**ПАСПОРТ  
ДОСТУПНОСТИ ОБЪЕКТА  
СОЦИАЛЬНОЙ ИНФРАСТРУКТУРЫ  
НА ДОСТУПНОСТЬ ДЛЯ ИНВАЛИДОВ  
И МАЛОМОБИЛЬНЫХ ГРУПП НАСЕЛЕНИЯ**  
(Заключение по обследованию объекта социальной инфраструктуры)

Объект № 10  
ФГБОУ «Тюменский индустриальный университет»  
г. Тюмень, ул. Киевская, д.50

1.1. Наименование (вид) объекта: Общежитие № 10 (здание закрыто на капитальный ремонт).

**АКТ ОБСЛЕДОВАНИЯ № 420**  
**объекта социальной инфраструктуры**  
**К ПАСПОРТУ ДОСТУПНОСТИ ОСИ**  
**№ 93-00**

фотография №6

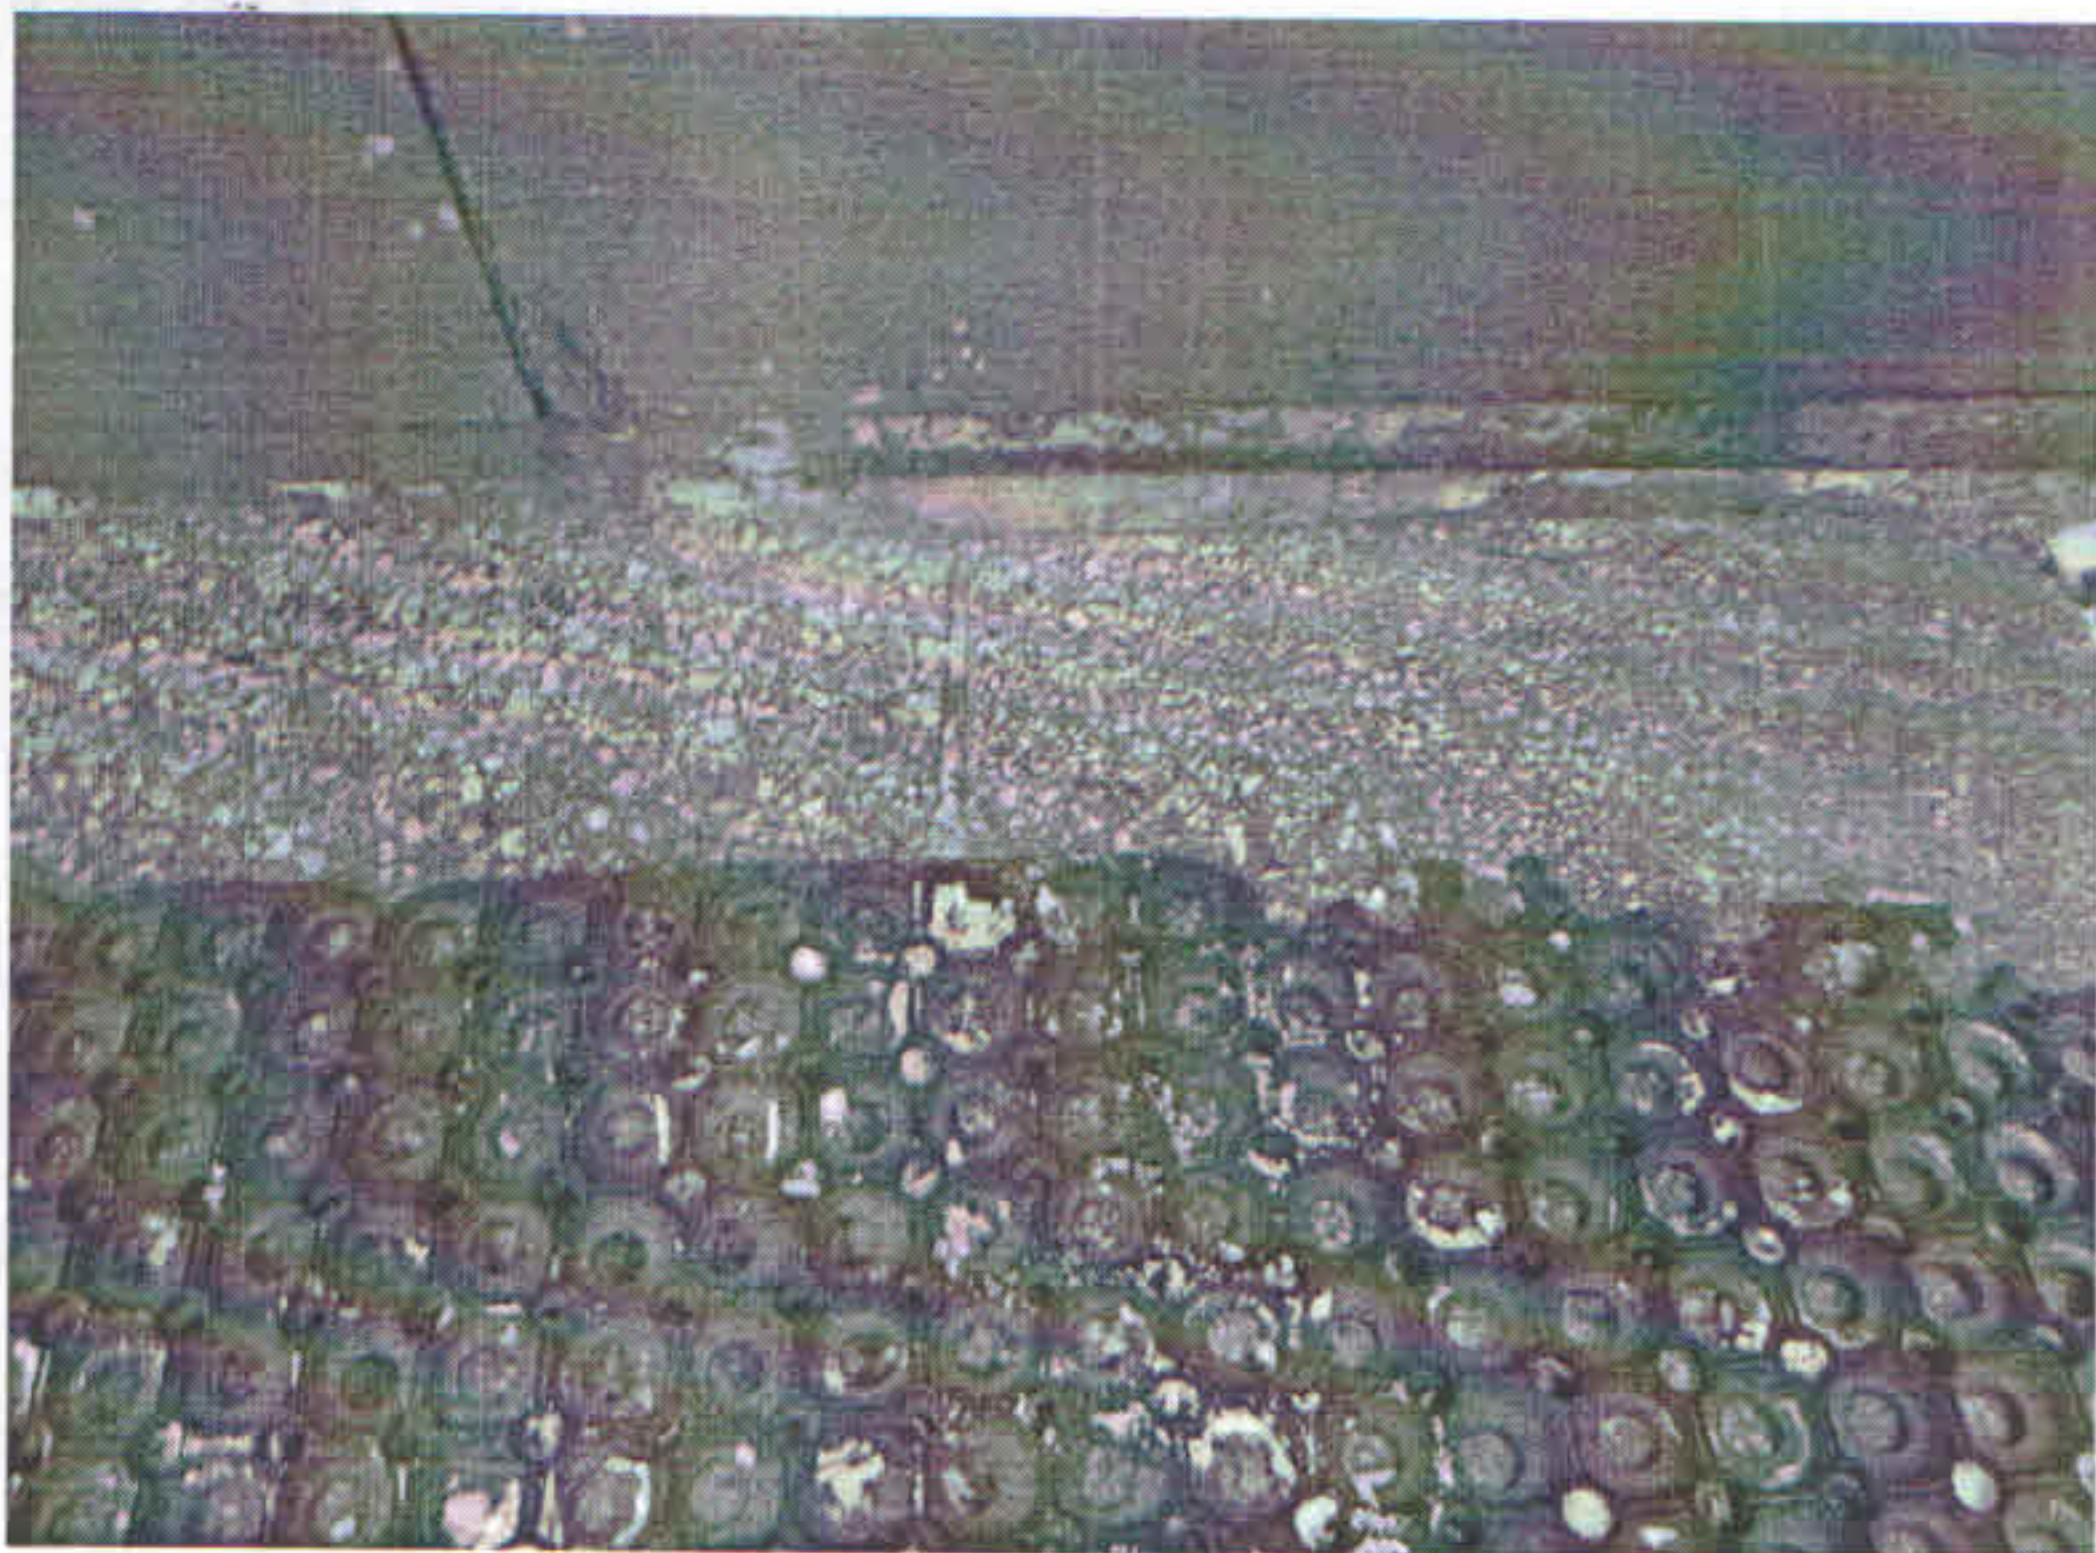
2.1	Лестница (наружная)	есть	-	5-7	<ul style="list-style-type: none"> <li>-отсутствует наземный тактильно-контрастный указатель;</li> <li>- краевые ступени лестницы не выделены контрастным цветом;</li> <li>-противоскользящее покрытие расположено не по всей площади проступи ступени;</li> <li>-отсутствуют опорные стационарные поручни;</li> <li>-отсутствует кнопка вызова помощи;</li> <li>-лестница не продублирована пандусом.</li> </ul>	К,О,С	<ul style="list-style-type: none"> <li>-обустроить наземный тактильно-контрастный указатель, выполняющий функцию предупреждения, за 0,3м до ступени, глубиной 0,5-0,6м.</li> <li>-выделить проступь краевых ступеней контрастным цветом за 0,03-0,04м от края проступи шириной 0,08-0,1м;</li> <li>- предусмотреть противоскользящее покрытие по всей площади проступи ступени;</li> <li>-установить опорные поручни в соответствии с требованиями ГОСТ Р 51261-2017 и СП 59.13330.2016.</li> </ul>	Текущий ремонт, индивидуальное решение с ТСП

2.4	Дверь (входная)	есть	-	6,7, 10-15	- доводчики дверей не обеспечивают пятисекундной задержки; - высота порога более 0,014 м; - ширина рабочей створки двери менее 0,9м; - ручки дверей не выделены контрастным цветом; - отсутствует указатель направления, указывающий путь к входу в здание.	С, К, О, Г, У	- отрегулировать доводчик для обеспечения пятисекундной задержки; -предусмотреть оказание ситуационной помощи; - предусмотреть приставной минипандус к порогу; - выделить дверные ручки контрастным цветом; -установить указатель направления, указывающий путь к входу.	Текущий ремонт, индивидуальное решение с ТСР, организационные мероприятия

фотография №11

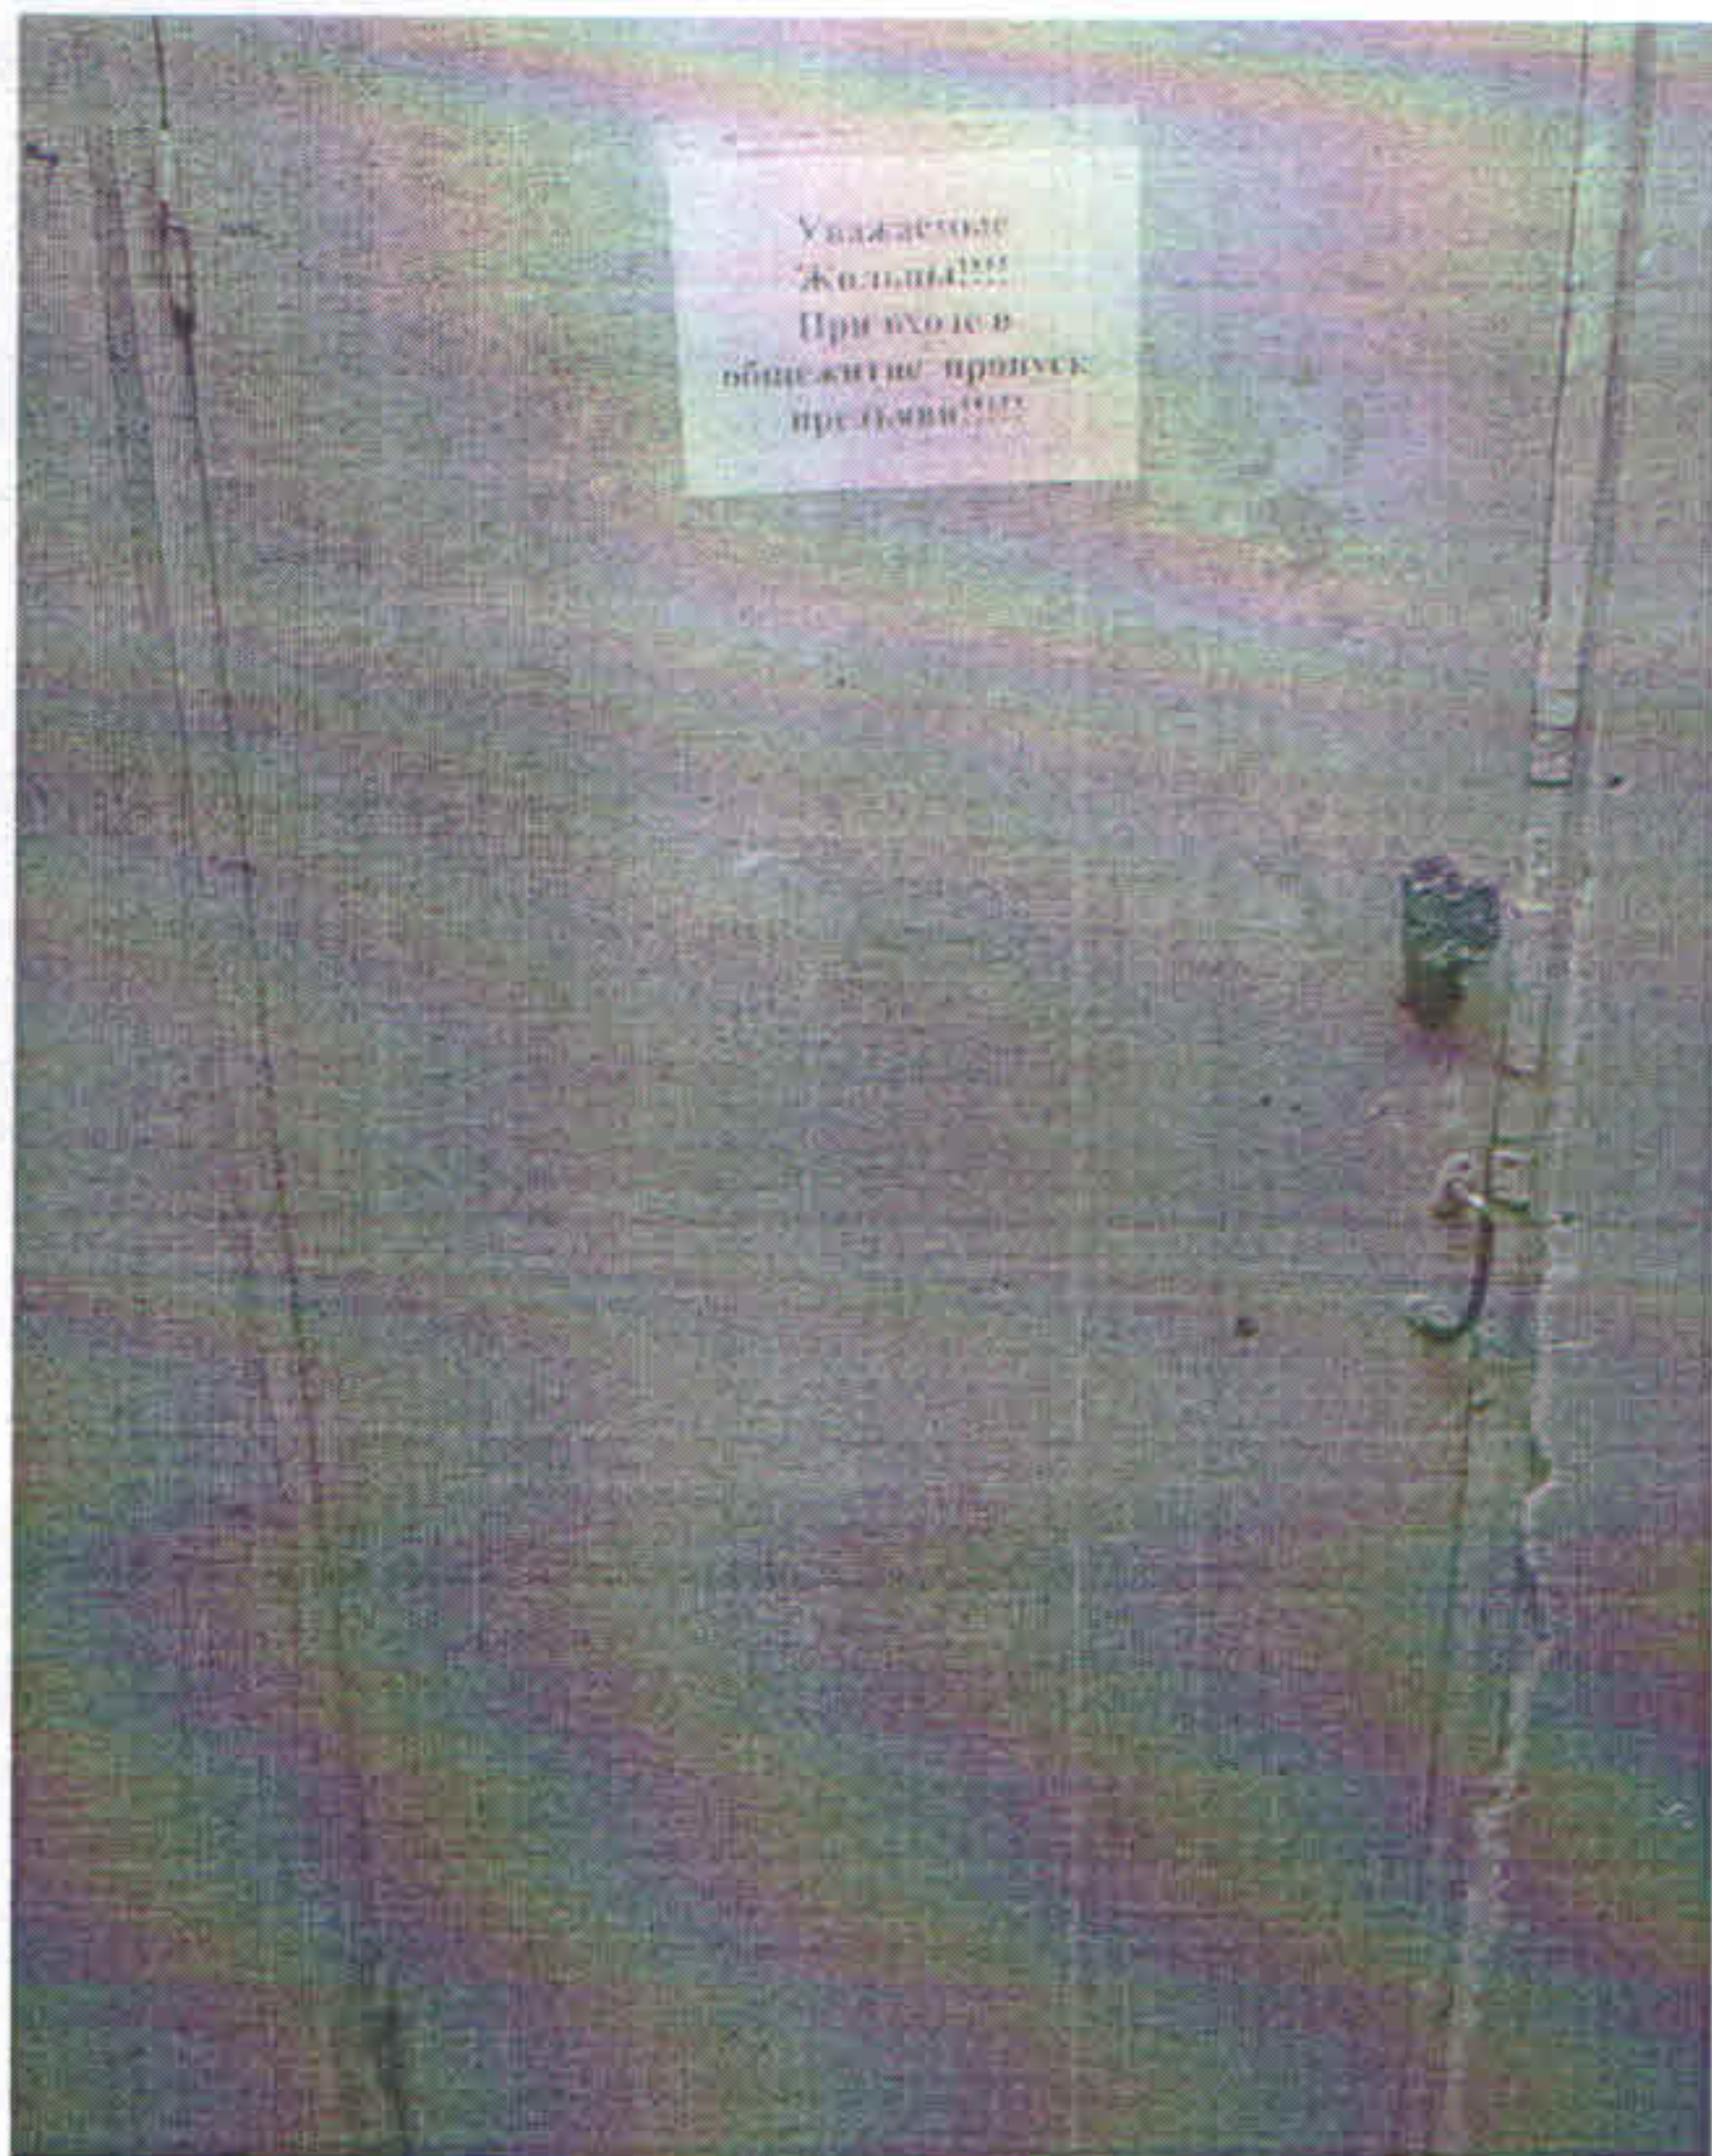
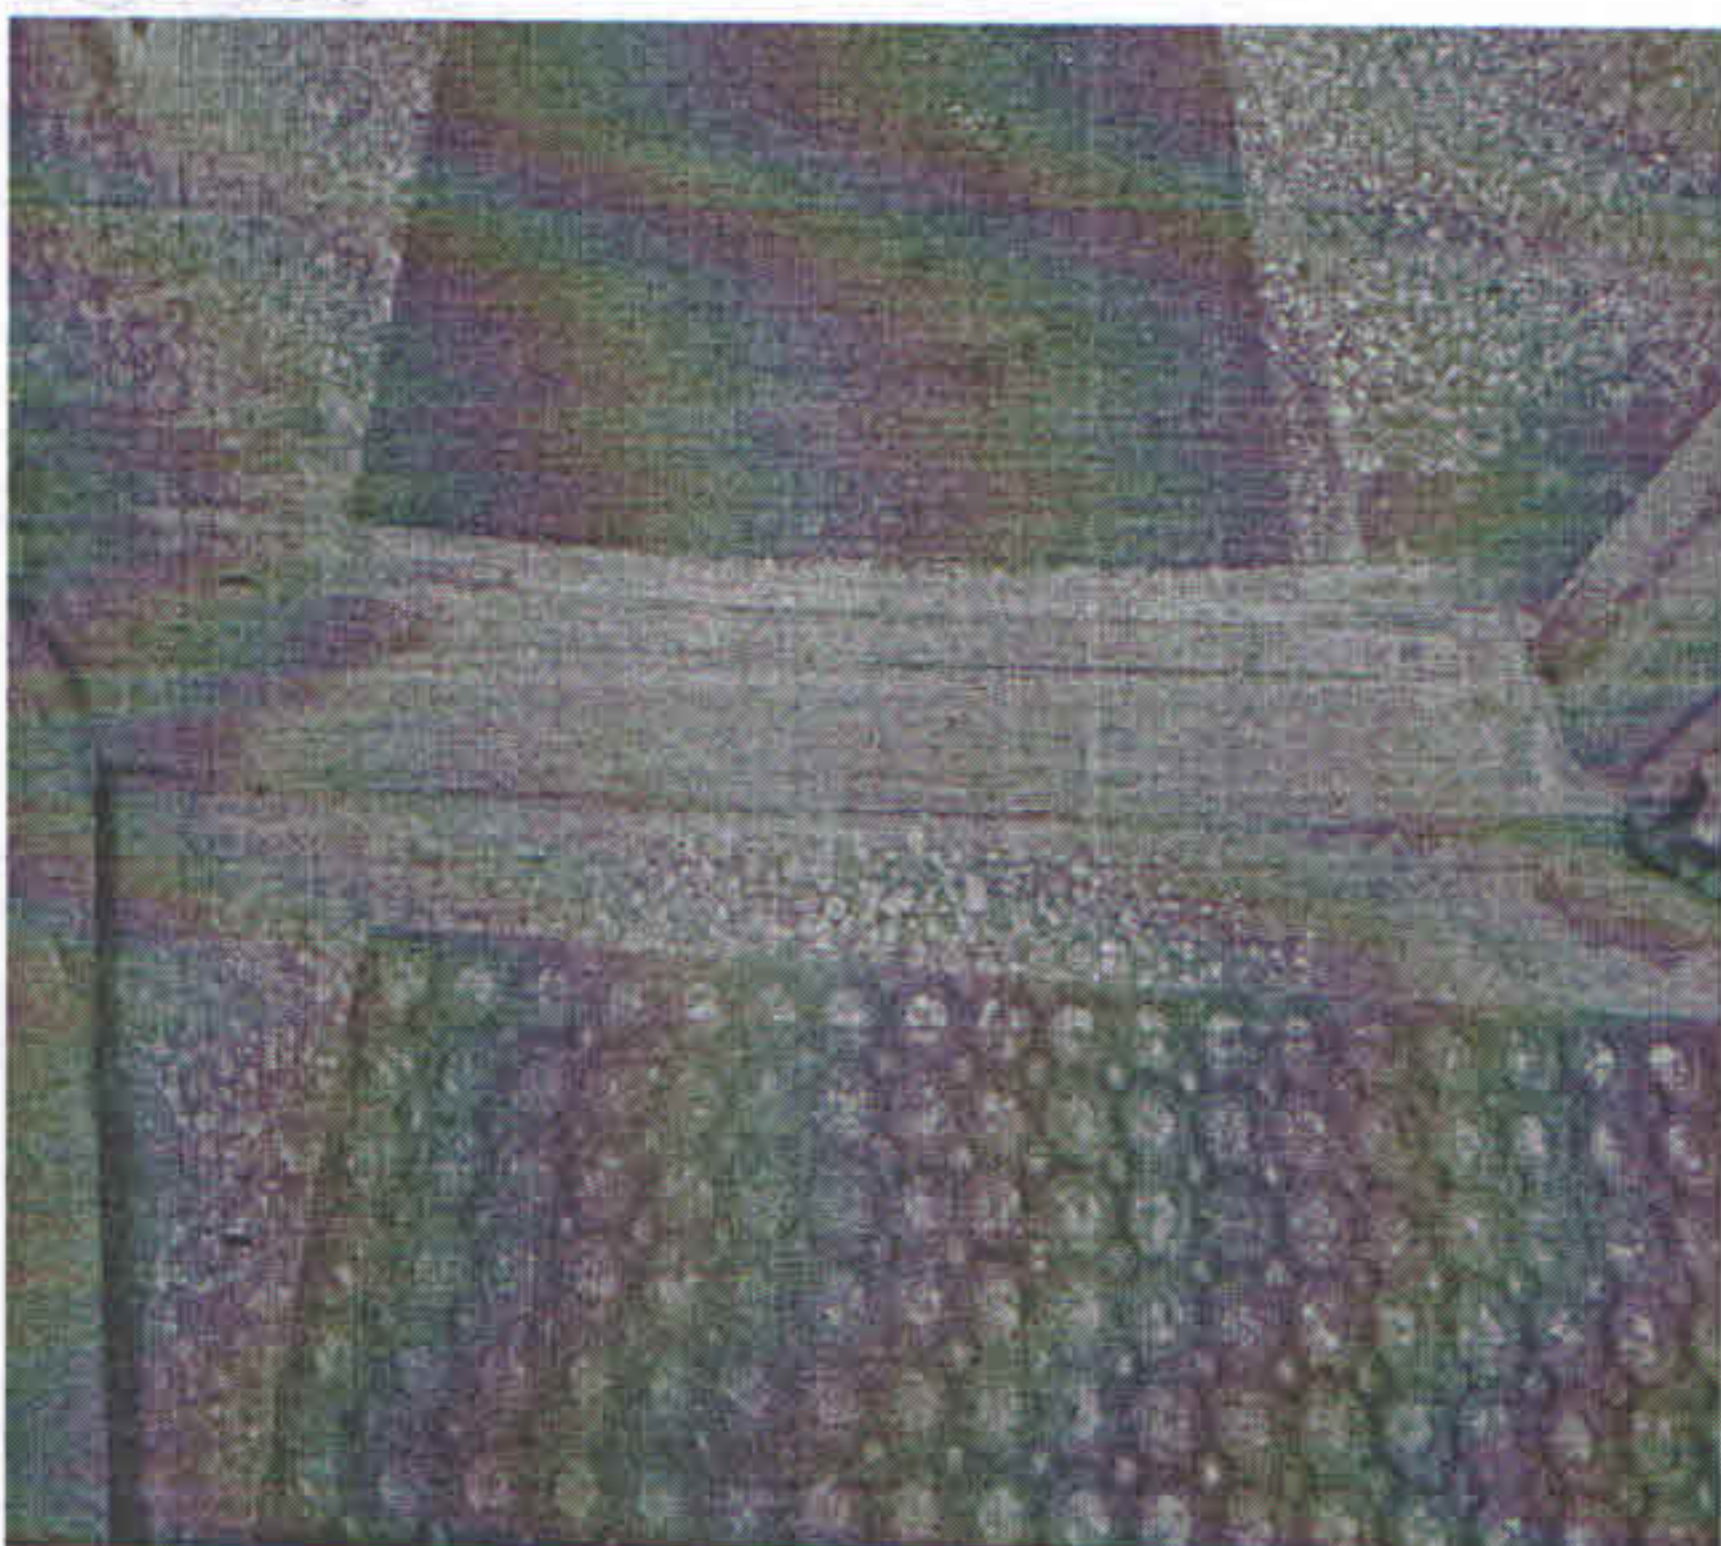
2.5	Тамбур	есть	43,44	11	- противоскользящее покрытие не закреплено.	С,К, О, Г, У	-закрепить противоскользящее покрытие.	Текущий ремонт
